リコール届出番号	外—1519	リコール開始日	平成20年9月27日
届出者の氏名又は名称	フォルクスワーゲン グループ ジャパン株式会社 代表取締役 ゲラシモス・ドリザス	製作 国：イギリス 製作者名：ベントレー モーターズ リミテッド 問合せ先：ベントレーコール（フリーダイヤル） 0120-97-7797	
不具合の部位（部品名）	燃料装置（燃料フィルタ）		
基準不適合状態にあると認める構造、装置又は性能の状況及びその原因	<p>① 燃料フィルタの防錆処理が不適切なため、道路凍結防止剤により当該フィルタが腐食することがある。そのため、そのまま使用を続けると燃料が漏れるおそれがある。</p> <p>② 改良された燃料フィルタが取り付けられた車両において、燃料フィルタの取付バンドの止め具の位置に不適切なものがあるため、フィルタの表面処理に損傷を与え、道路凍結防止剤による腐食が発生することがある。そのため、そのまま使用を続けると燃料が漏れるおそれがある。</p>		
改善措置の内容	<p>① 全車両、燃料フィルタを対策品と交換する。</p> <p>② 全車両、取付バンドの位置を確認し、不適切なものは取付位置を改善するとともに、燃料フィルタを新品と交換する。</p>		
不具合件数	0件	事故の有無	無し
発見の動機	本国メーカーからの情報による。		
自動車使用者及び自動車分解整備事業者に周知させるための措置	<ul style="list-style-type: none"> 自動車使用者：ダイレクトメール、電話、または訪問により通知する。 自動車分解整備事業者：日整連発行の機関誌に掲載する。 対策実施済車には、運転者席側ドア開口部のドアロックストライカ付近に外—1519のステッカーを貼付する。

改善箇所説明図①

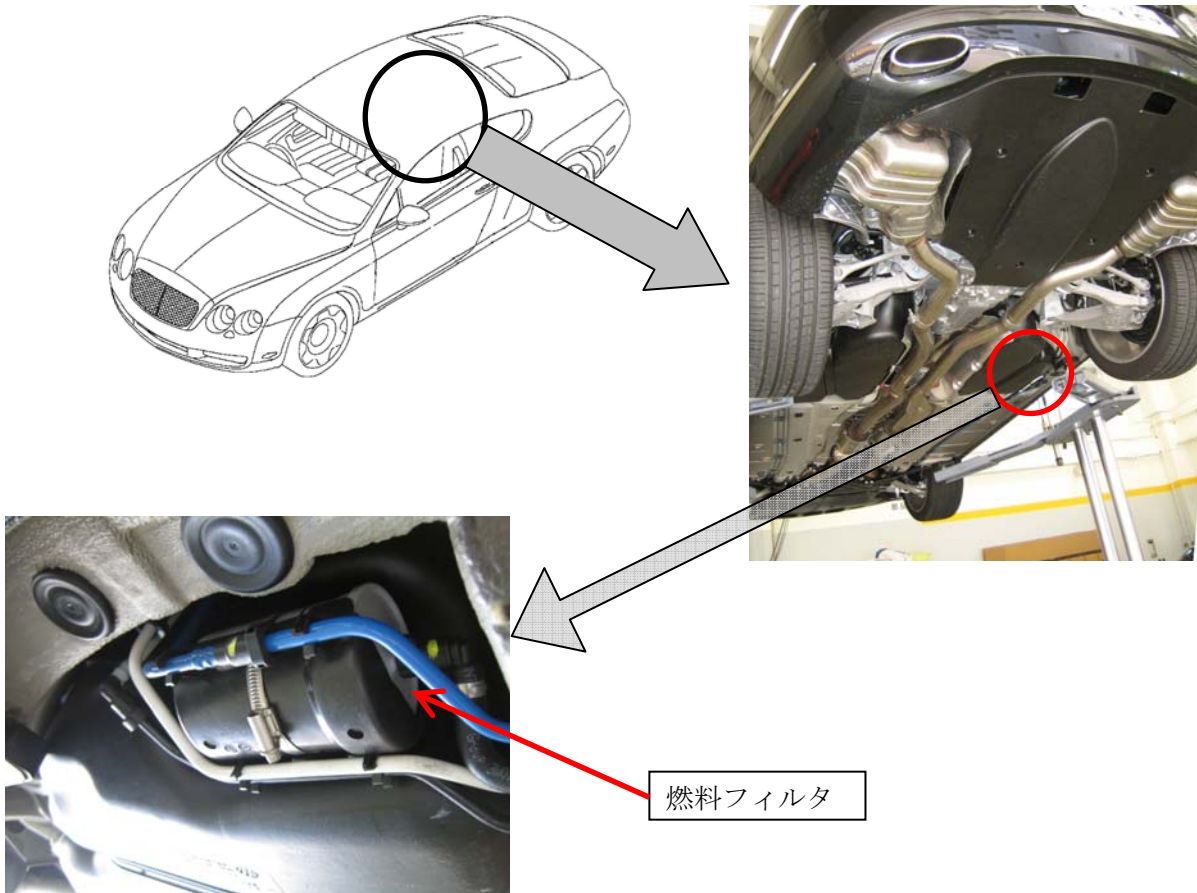
燃料フィルタの防錆処理が不適切なため、道路凍結防止剤により当該フィルタが腐食することがある。そのため、そのまま使用を続けると燃料が漏れるおそれがある。

全車両、燃料フィルタを対策品と交換する。

改善箇所説明図②

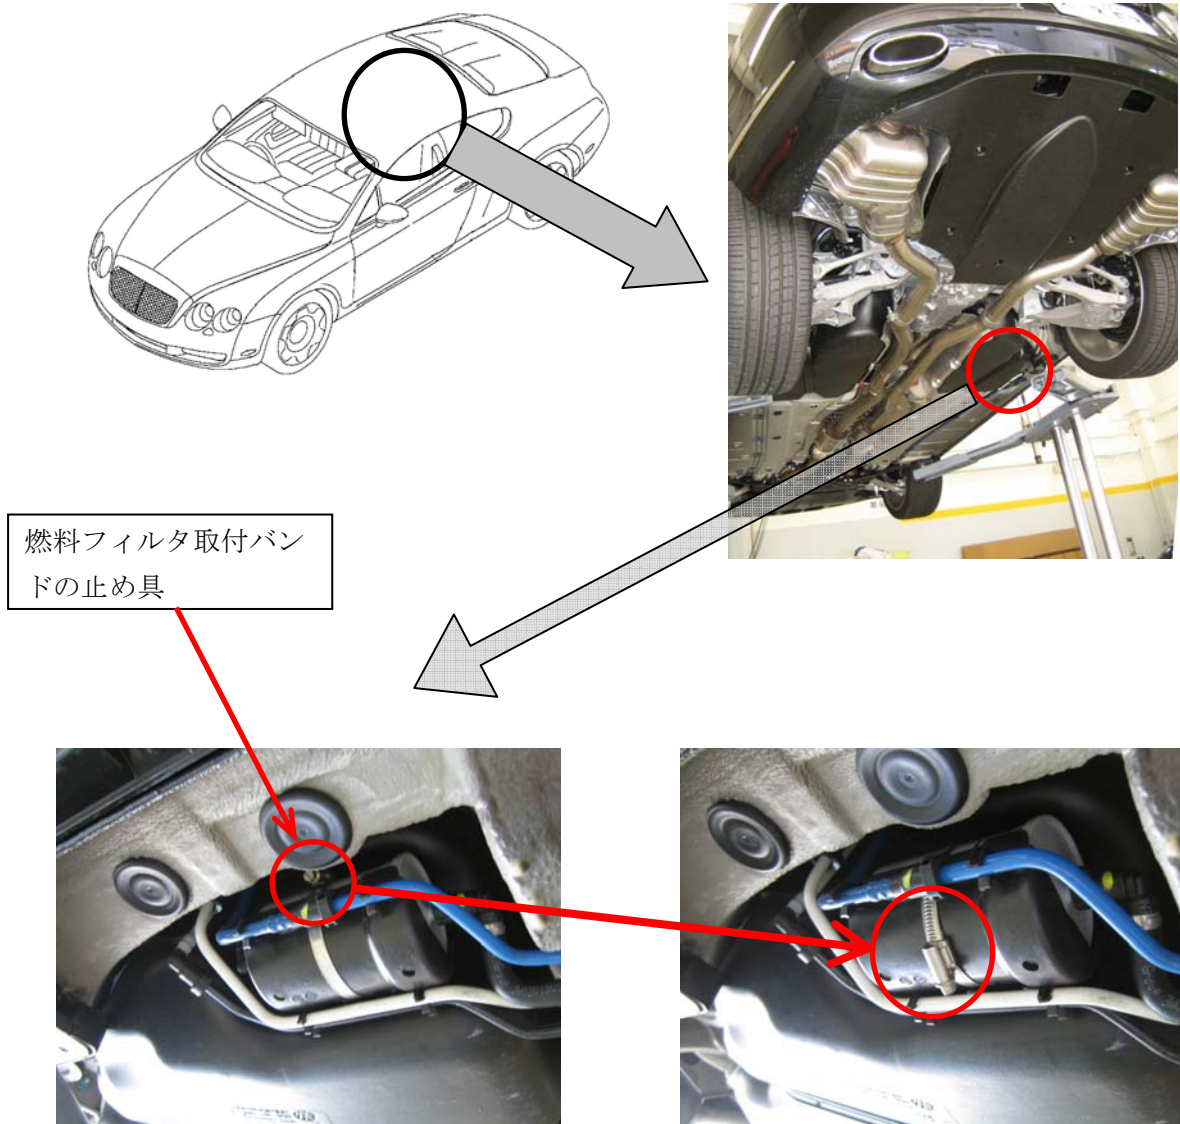
改良された燃料フィルタが取り付けられているが
取付バンドの止め具の位置が不適切なもの

改良された燃料フィルタが取り付けられた車両において、燃料フィルタの取付バンドの止め具の位置に不適切なものがあるため、フィルタの表面処理に損傷を与え、道路凍結防止剤による腐食が発生することがある。そのため、そのまま使用を続けると燃料が漏れるおそれがある。

改良された燃料フィルタが取り付けられ
取付バンドの止め具の位置を改善したもの

全車両、取付バンドの位置を確認し、不適切なものは取付位置を改善するとともに、燃料フィルタを新品と交換する。
